Modification n° 04.24 : Commune de FRASNES-LEZ-ANVAING - Village de Cordes

Numéro de modification (Code SPGE) : 04.24

Projet de modifications du PASH 2020/02 : sous-bassin ESCAUT-LYS

Modification n° 04.24 : Commune de FRASNES-LEZ-ANVAING - Village de Cordes

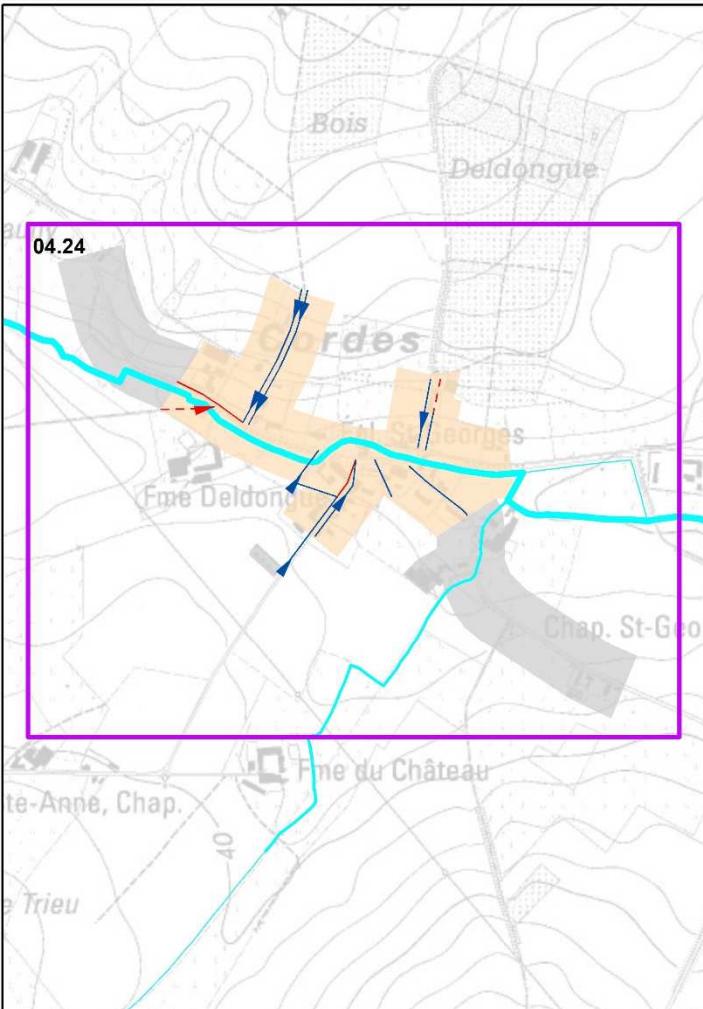
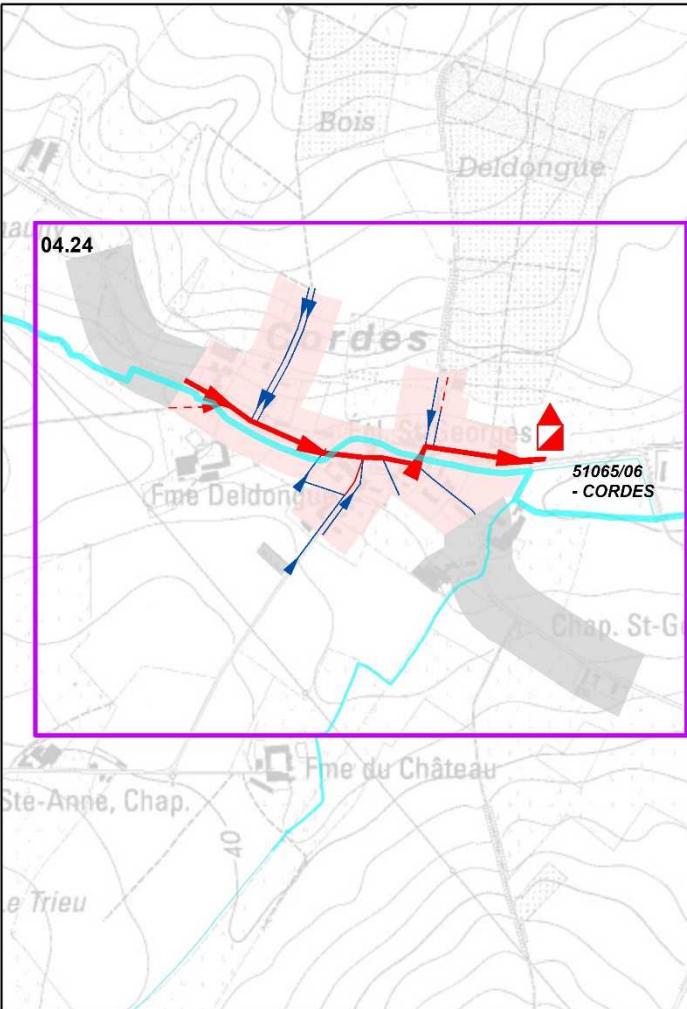
Explications	La demande de modification porte sur le village de Cordes, situé sur le territoire communal de Frasnes-Lez-Anvaing, actuellement repris en régime d'assainissement transitoire. Il est proposé son passage en régime d'assainissement collectif en raison de l'existence pour une grande partie de la zone d'un réseau d'égouttage et de l'absence de systèmes d'épuration individuelle. Les eaux usées seront traitées dans la station d'épuration de Cordes à construire.		
Superficie concernée	11,62 ha		
	Avant	Après	
Assainissement collectif	0 EH	113 EH	
Assainissement autonome	0 EH	0 EH	
Assainissement transitoire	113 EH	0 EH	
Charge totale à terme	113 EH

Station d'épuration						
Code SPGE		Nom		Capacité		Statut
51065/06		CORDES		150 EH		Inexistant (modif. PASH)
Egouts		Collecteurs		Station(s) pompage		Conduite refoulement
Existants	1.310 m	Existants	/	Existants	/	Existants
A réaliser	70 m	A réaliser	570 m	A réaliser	/	A réaliser
